Об унификации скобы кулисы
ТНВД

Внедрено с номера изделия	ТНВД мод. 80.5-30 806.5-40, 806.5-50 807.5-40, 807.5-50	ТНВД мод. 80.5-30 806.5-40, 806.5-50 807.5-40, 807.5-50 для двигателя ЯМЗ-238М2, 238АМ2, ЯМЗ-238Д-2, 238ДЕ-2 ЯМЗ-238Б-2, 238Б-3, 238БЕ-2	Информация о конструктивном изменении	ОАО ЯЗДА №2010А-155 02.2010
	G-№ 27255			ОАО "АВТОДИЗЕЛЬ"
Дата внедрения		Модель

Унификация скобы кулисы и ее крепления для ТНВД 80.5-30, 80.6-30, 806.5-40, 806.6-40, 807.5-40, 807.6-40, 806.5-50, 806.6-50, 807.5-50, 807.6-50

Эскиз

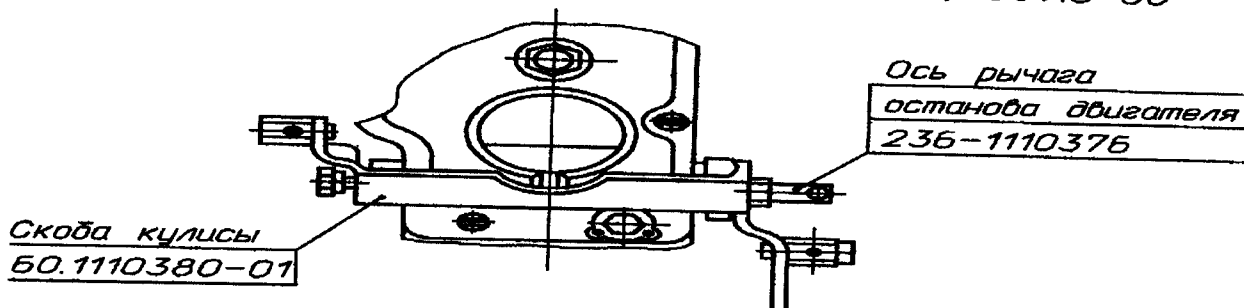
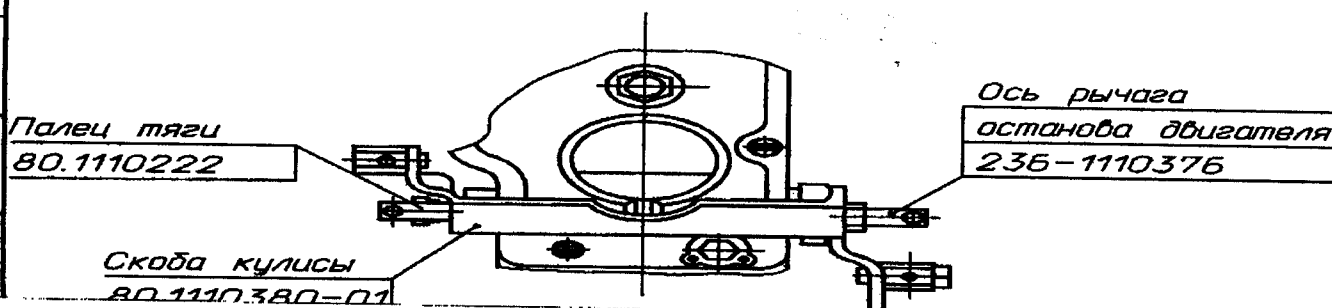
До изменения
ТНВД 80.6-30, 806.6-40, 806.6-50, 807.6-40, 807.6-50

После изменения
ТНВД 80.5-30, 806.5-40, 806.5-50, 807.5-40, 807.5-50

В соответствии с согласованным извещением ТА542-2009 по изменению ТУ 37.318.086-87, с порядкового номера насоса 0132908 (с 18 03 10г.) начата поставка ТНВД мод. 80.5-30, 806.5-40, 806.5-50, 807.5-40, 807.5-50, с унифицированной скобой кулисы 80.1110380-01, закрепленной осью рычага останова двигателя 236-1110376.
